**cimetière
Notre-Dame-des-Neiges**

plan directeur

**mémoire
boisés de sépulture**

**john l. dohan
architecte de paysage
studio inlandsis**

Alternative d'aménagement : Création de boisés de sépulture sur sites de mausolées et jardins projetés

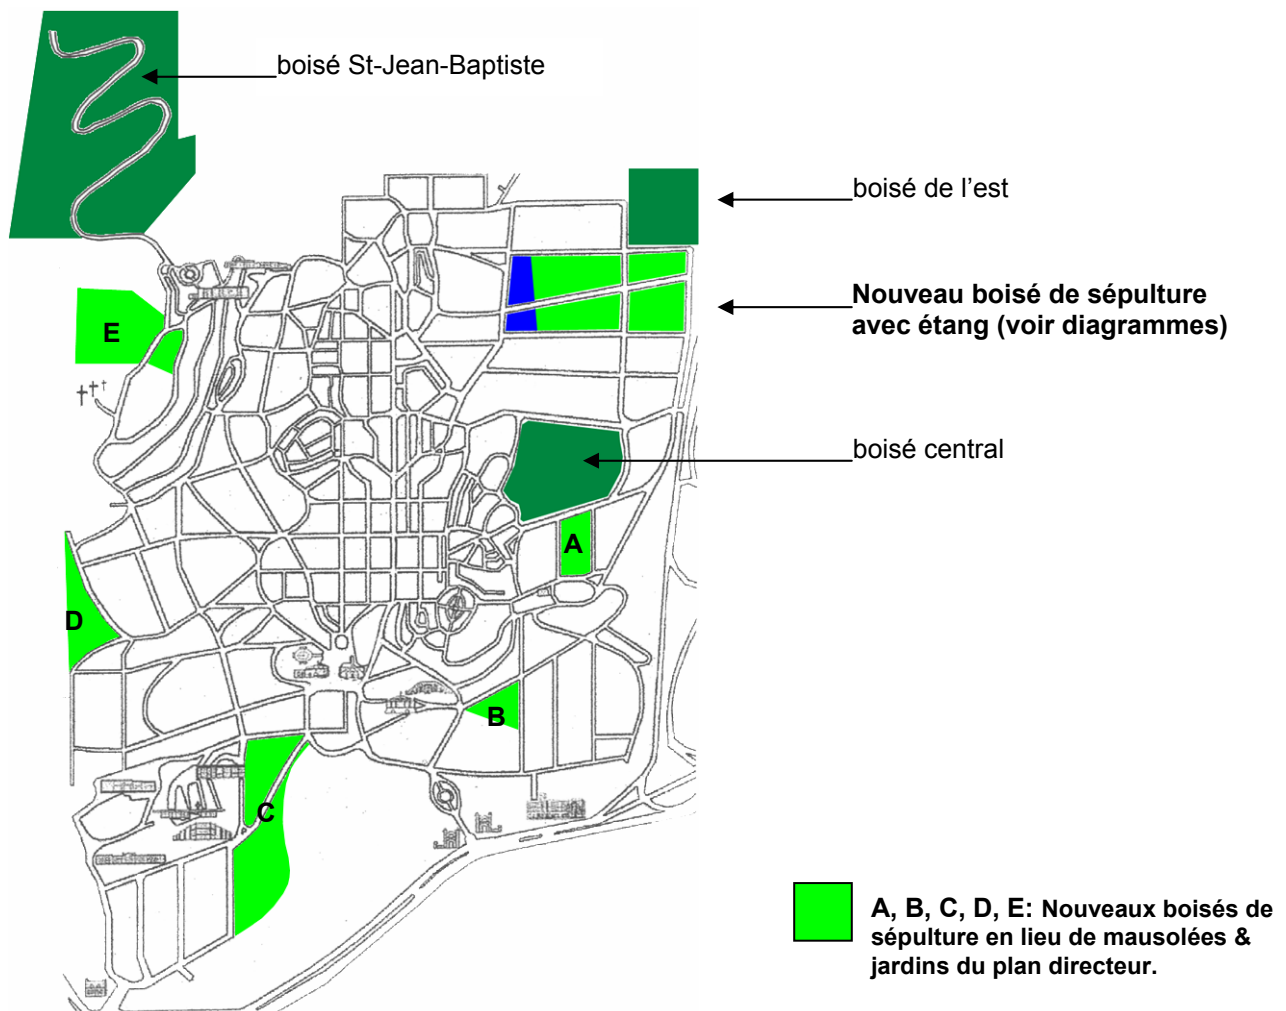
Afin d'illustrer mon propos, j'attire votre attention aux secteurs inachevés du cimetière, numérotés 19 et 20 au programme d'aménagement. Il s'agit de la zone dédiée à l'éventuel **Mausolée et Jardin de sépulture du boisé de l'est**.

Considérant l'évolution indéniable des rites et pratiques funéraires envers la crémation et l'inhumation par voie d'urnes cinéraires voire même par dispersion de cendres, je questionne le bien fondé d'un mausolée voué en grande partie à accueillir des enfus traditionnels (10,000).

Ne serait-il pas d'un plus grand intérêt et plus judicieux sur le plan environnemental d'envisager la création de **nouveaux boisés**, planifiés dès le départ en vue d'accueillir adéquatement et en nombres significatifs urnes, murêts, niches et colombariums cinéraires.

Selon le plan directeur, les secteurs **19 et 20** cumulent environ **48000m²** (4.8 hect) sur un terrain non accidenté, en pente douce et bien orienté, pouvant à priori faire l'objet d'un programme de plantation d'arbres efficace.

Supposant une grille de plantation serrée au **cinq (5) mètres** et d'apparence aléatoire, l'on peut envisager à saturation presque 2000 arbres sur les 4.8 hectares. Toutefois, considérant l'intérêt d'un étang à l'extrémité nord-ouest du site, le réseau de circulation piétonnier et véhiculaire ainsi que la présence d'éventuels aménagements construits, ce nombre se situerait vraisemblablement et sous toute réserve à plus ou moins **1500** arbres.

Diagrammes : boisé de sépulture / alternative d'aménagement secteurs 19 & 20

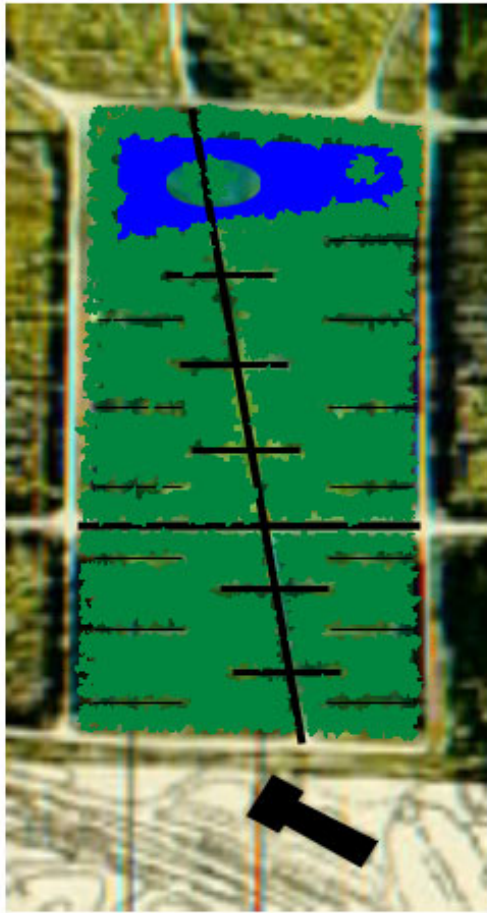
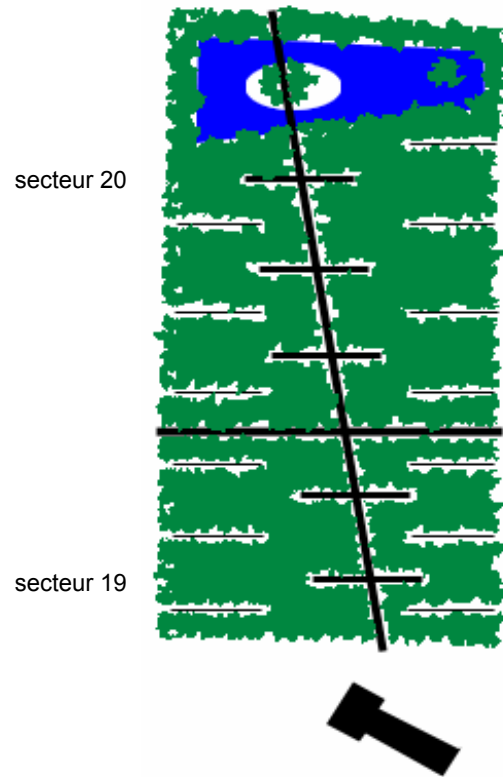
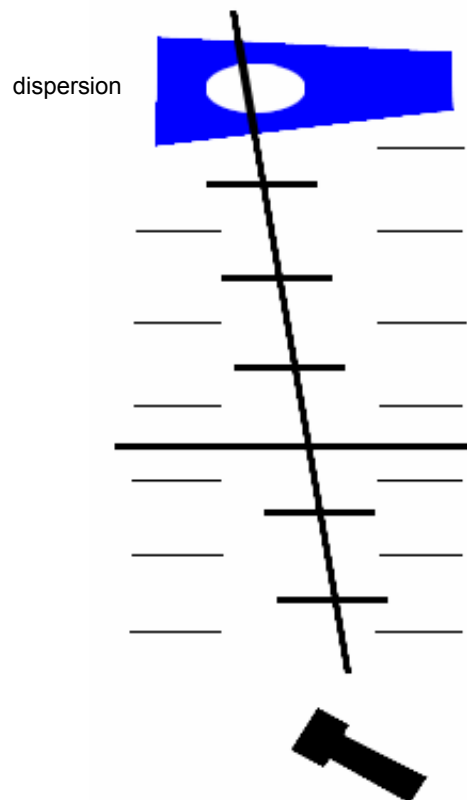
Le boisé: un enjeu urbain

Le boisé: un micro-climat

Le boisé: une séquence, un rite de passage
